RUIMTELIJKE EN FUNCTIONELE BESCHOUWING PLANNEN HARMONIE-LOCATIE

18-10-2016

Dit document is een beschouwing van de twee plannen voor de Harmonielocatie; de 7 Dorpelingen en In Harmonie. Het is samen met 'Vergelijking plannen Harmonielocatie' van Aad Trompert een document die beide plannen naast elkaar legt. Er zijn geen plus- of minpunten uitgedeeld, er is alleen gekeken hoe deze plannen passen in het weefsel en aansluiten op de openbare ruimte.

Knelpunten

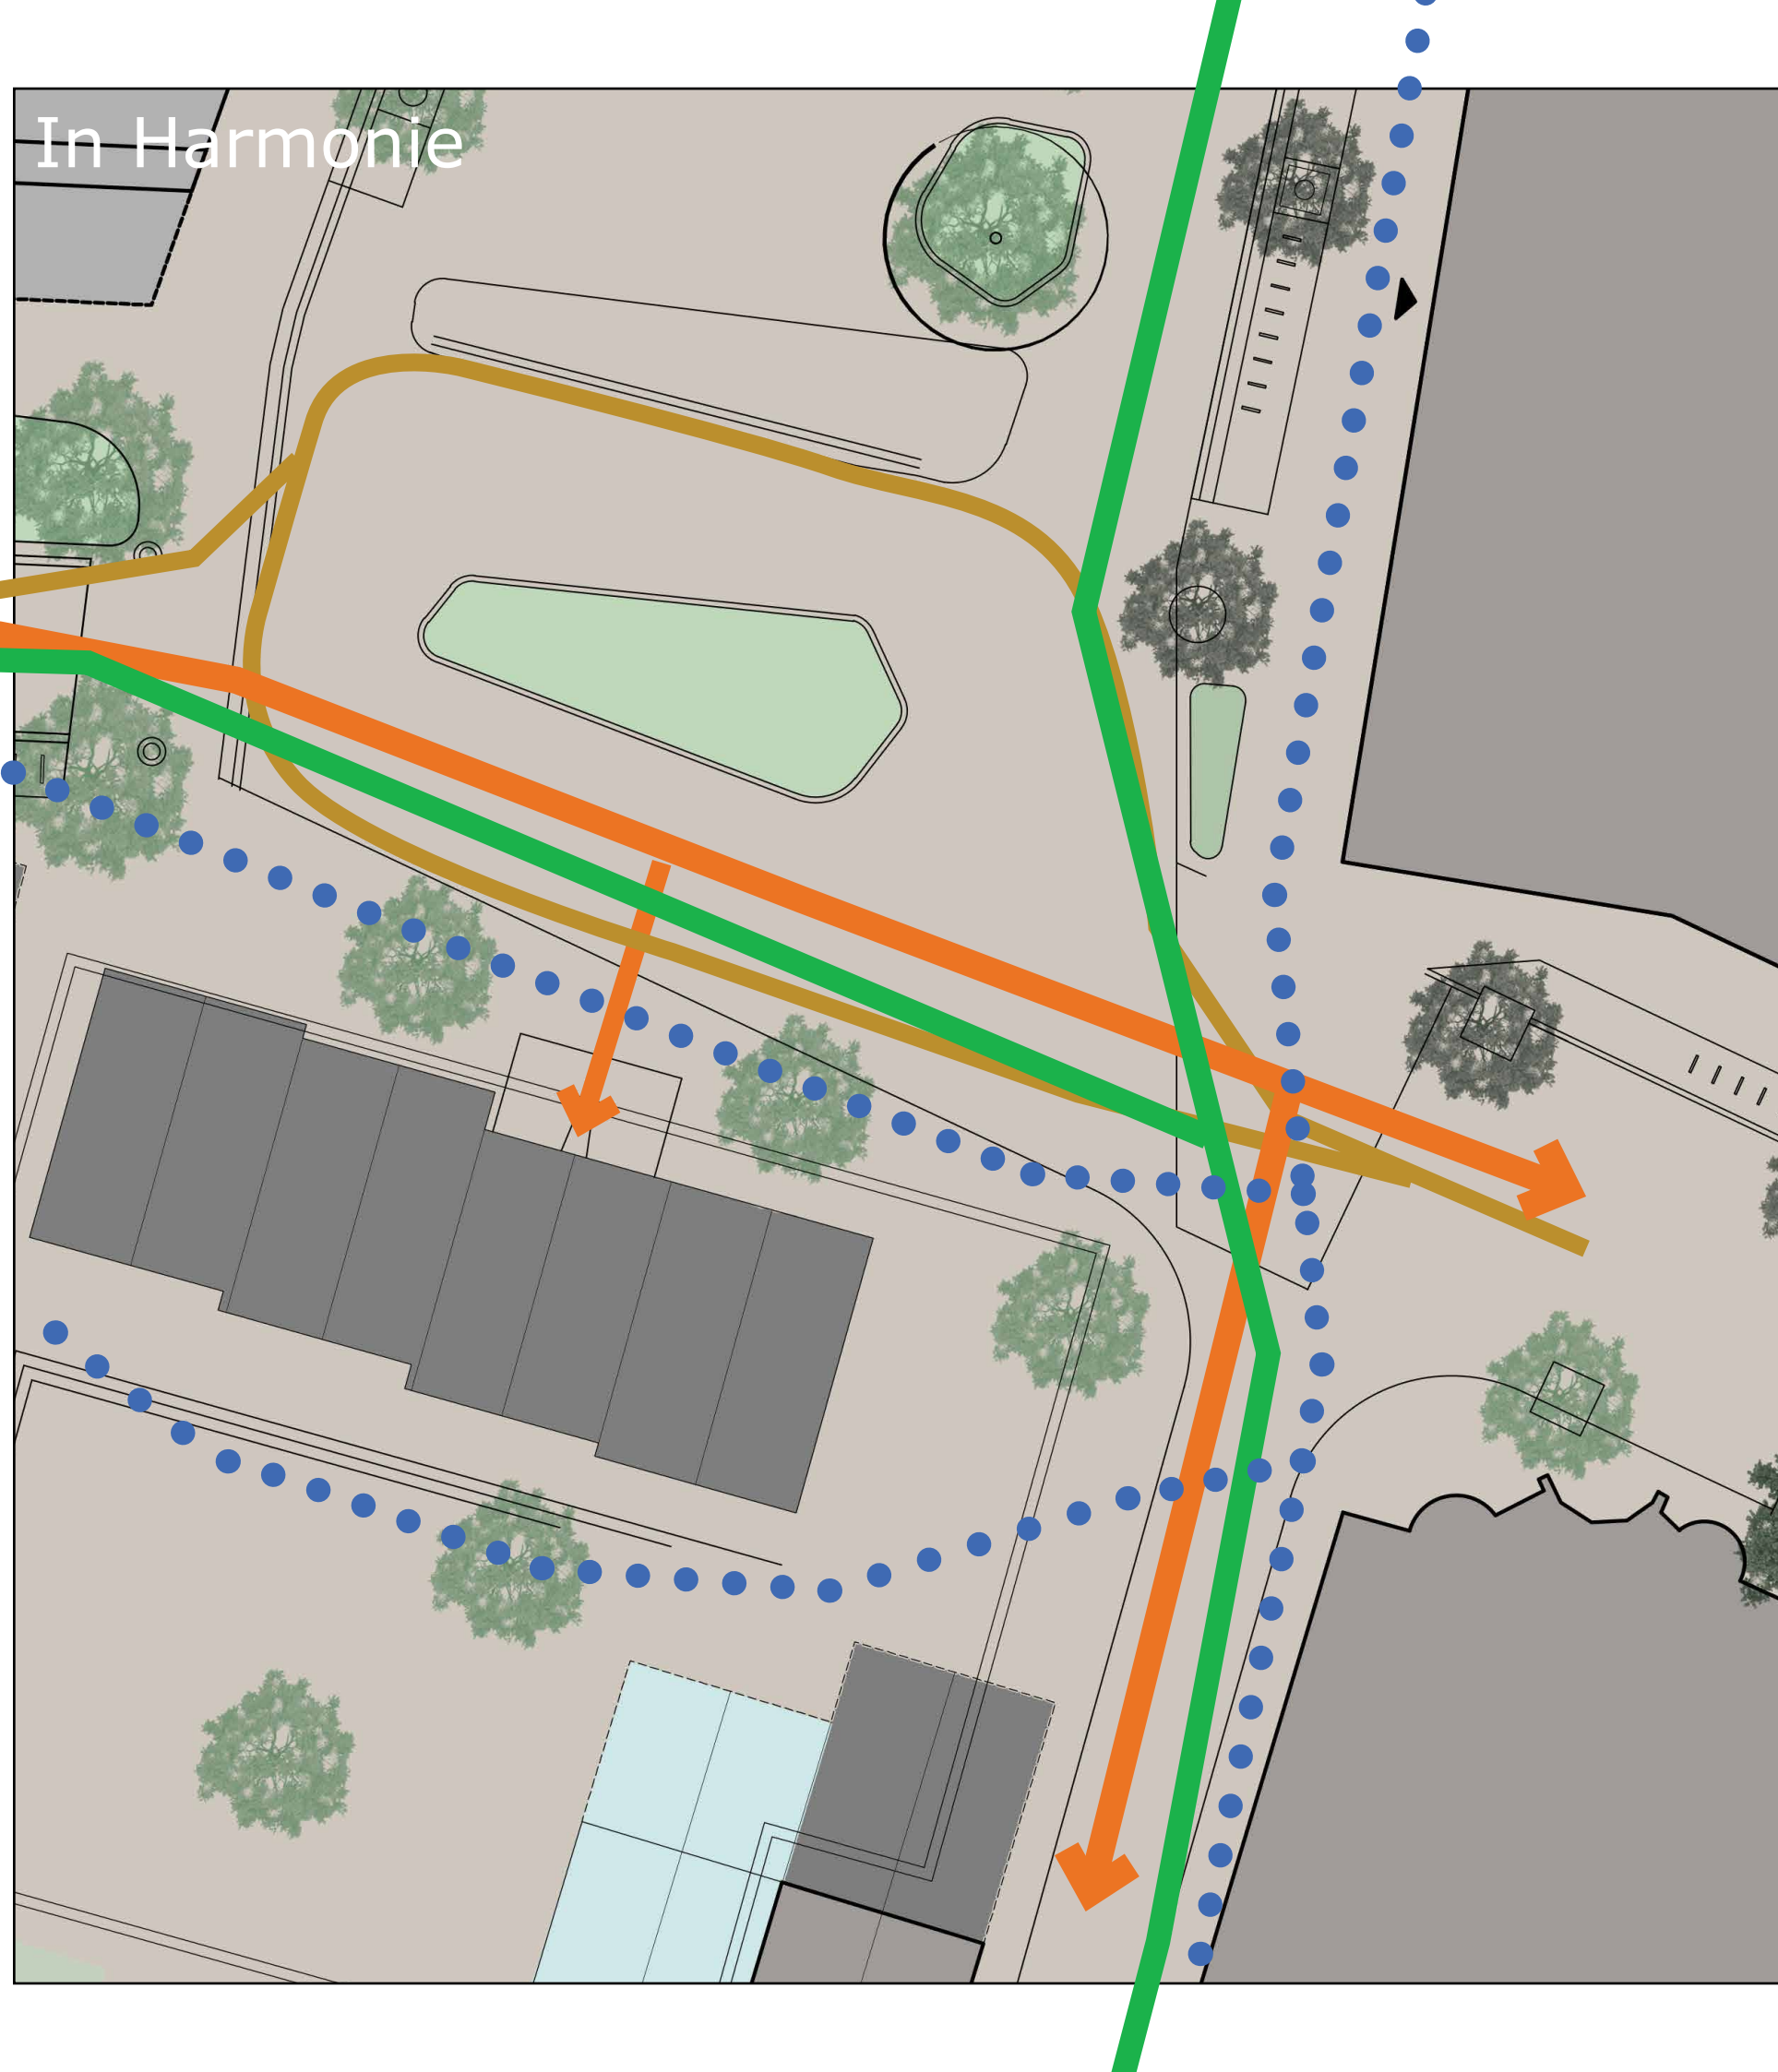
Bajonetaansluiting van beide doorsteken op elkaar in samenhang met een voetgangers overstek zorgt voor knelpunt bij aansluiting op Dreef en verkeersonveilige situatie (NB bajonet is enige jaren geleden juis verwijderd omwille van de verkeersveiligheid)

Geen ruimte meer voor fietsparkeren bij de bibliotheek
